ПАСПОРТ ДОСТУПНОСТИ
объекта социальной инфраструктуры (ОСИ)
№ 1-4.2026

- 1.1. Наименование (вид) объекта: **«Спальный корпус № 4» «Пансионат-ДОЛ «Лучистый»;**
1.2. Адрес объекта: Республика Крым, г. Евпатория, пгт. Заозёрное, ул. Аллея Дружбы -31;
1.3. Сведения о размещении объекта:
- отдельно стоящее 4-х этажное здание, общей площадью 934,7 кв.м.
- наличие прилегающего земельного участка ДА, 4366 м.кв.;
- 1.4. Год постройки здания: **1995 год**, последнего капитального ремонта: **2001 г.**
1.5. Дата предстоящих плановых ремонтных работ: текущего 2026-2029 год.

АКТ ОБСЛЕДОВАНИЯ
филиал Государственного автономного учреждения Республики Крым
«Солнечная Таврика» «Пансионат-детский оздоровительный лагерь «Лучистый»
Спальный корпус № 4

Фото № 9 – Пути движения по территории

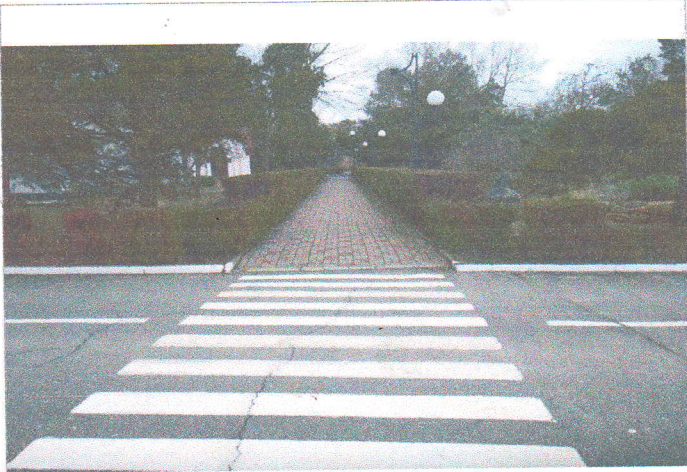
1.2	Путь (пути) движения на территории	есть	1.3	6-23 67-68	- отсутствует обозначение направлений движения к входам для МГН, в т.ч. наземными предупредительными и направляющими тактильными указателями;	все	- обозначить пути движения направляющими и предупредительными наземными тактильными указателями, а так же информационными обозначениями; Предусмотреть установку скамеек для инвалидов с нарушением опорно-двигательного аппарата.	ТР ТСР Орг

Фото №18 – Пути движения по территории (выход на набережную)

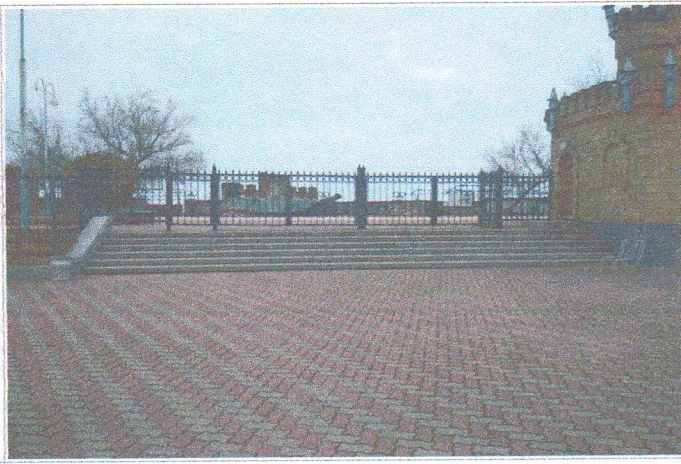
1.1	Вход (входы) на территорию (КПП)	есть	1; 1.1; 1.2; 1.3	1-5, 18	- отсутствуют тактильные наземные указатели перед калиткой на территории объекта; - отсутствует кнопка вызова персонала; - отсутствует информация об организации в доступном виде; - отсутствуют ручки воротных калиток	все	- обозначить вход предупредительными наземными тактильными наземными указателями на пешеходной поверхности; - разместить информацию об организации в доступном виде на высоте от 1,2 до 1,6 м со стороны дверной ручки; - установить кнопку вызова персонала в месте доступном для всех категорий инвалидов, обозначив ее месторасположение наземными тактильно-контрастными указателями; - оборудовать калитки ручками скобообразной формы	ТР ТСР Орг.

Фото № 54- выход из корпуса эвакуационный (с левой стороны)

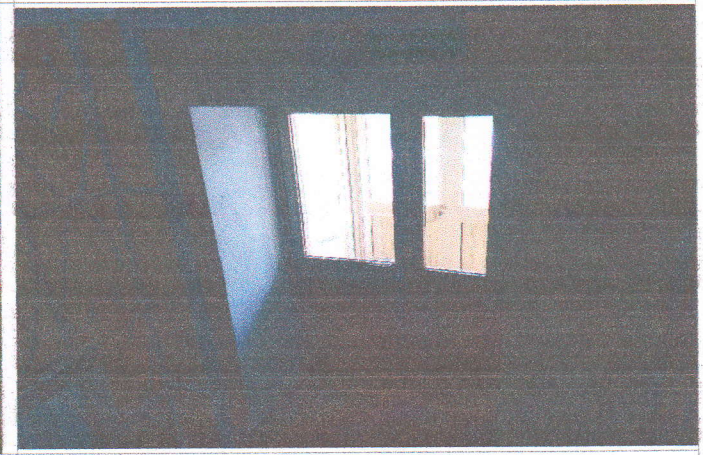
2.1	Лестницы	есть	2.1 9	49 - - 57	- отсутствуют поручни с двух сторон лестничных маршей; - отсутствует контрастная цветовая маркировка краевых ступеней лестничного марша; - отсутствуют обозначение начала и окончания лестничного марша тактильными наземными указателями;	о, с	- оборудовать эвакуационные лестничные марши поручнями в соответствии с требованиями СП 59.13330.2020 и ГОСТ Р 51261; - маркировать краевые ступени лестничного марша контрастными не скользящими полосами; - обозначить начало и окончание лестничного марша предупредительными тактильными наземными указателями;	ТСР

2.2	Пандус (наружный)	нет	2.1	50, 53, 55- 57	- отсутствует дублирование лестничного марша нормативным пандусом	к	- оборудовать установку пандуса в соответствии с нормативными требованиями	ТСР

2.3	Входная площадка (перед дверью)	есть	2.1 7	50, 53, 55- 57	- отсутствует информация о функциональном назначении группы помещений, к которым ведет вход и путей эвакуации; - отсутствуют тактильные наземные указатели перед входной дверью.	все	- разместить информацию о функциональном назначении помещений в доступном виде; - обозначить вход предупредительными тактильными наземными указателями	ТР ТСР

2.4	Дверь (входная)	есть	2.1 10	49, 51, 52, 54- 57.	- отсутствует контрастная цветовая маркировка двери; - отсутствует контрастная цветовая маркировка габаритов дверного проема	к, с, о	- обозначить габариты дверного проема контрастной цветовой полосой шириной 0,1 м; - обозначить двери контрастной цветовой	ТР ТСР

Фото № 63- Санитарно-гигиеническое помещение в номере

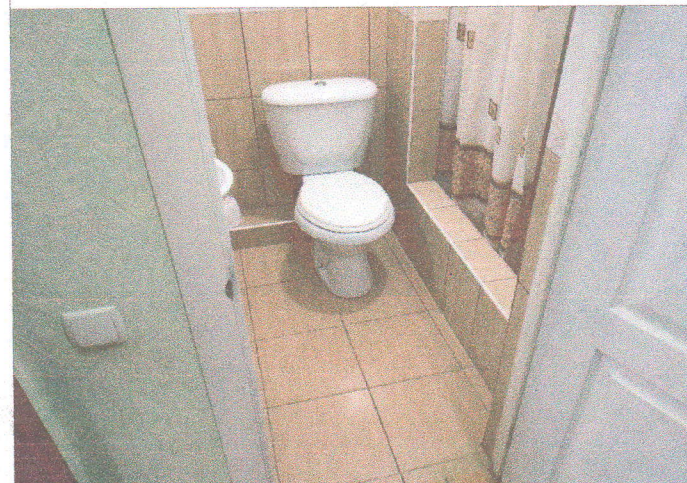
5.1	Туалетная комната/душевая ванная комната (совмещенный санузел)	есть	5	62 63 64 65	- санитарно-гигиенические помещения не оборудованы для инвалидов; - габариты помещения не обеспечивают возможности разворота кресла-коляски; - дверные проемы имеют ширину менее 0,9 м.	все	- предусмотреть обустройство для инвалидов санитарно-гигиенических помещений в соответствии с требованиями СП 59.13330.2020 и ГОСТ Р 51261-2017	КР ТСР

Комментарий к заключению: габаритные размеры санитарно-гигиенических помещений должны предусматривать наличие свободного места для разворота кресла-коляски диаметром 1,4 м. и ширины проема двери не менее 0,9 метра.
